DEMANDE DE RENSEIGNEMENTS NO 1 D'OPTION CONSOMMATEUR À ÉNERGIR

**DEMANDE D'APPROBATION DU PLAN D'APPROVISIONNEMENT ET DE MODIFICATION DES CONDI-
TIONS DE SERVICE ET TARIF D'ÉNERGIR, S.E.C. À COMPTER DU 1ER OCTOBRE 2025**

R-4287-2024 | PHASE 2

- (i) *Graphique 2 | Écart de prix entre les indices NYMEX – Monthly Settlement et NGX-Dawn Daily (2015-2024, en \$US / MMBtu).*

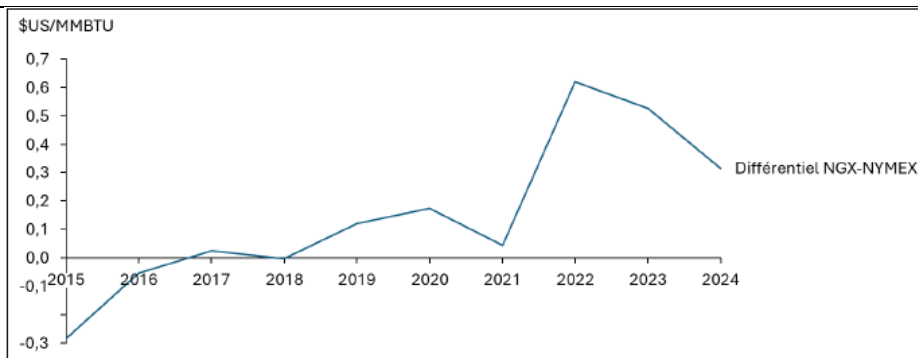
- 3.1 En lien avec les références (i) et (ii), Énergir explique en réponse à la DDR no 3 de la Régie les principaux facteurs ayant mené, à partir de 2019, à un renversement de tendance où l'indice NGX s'est transigé à un prix inférieur à celui de l'indice NYMEX. Veuillez indiquer si Énergir anticipe que cet écart, favorable à l'indice NGX, se maintiendra dans les années à venir, notamment à la lumière des éléments présentés dans la pièce B-0048.
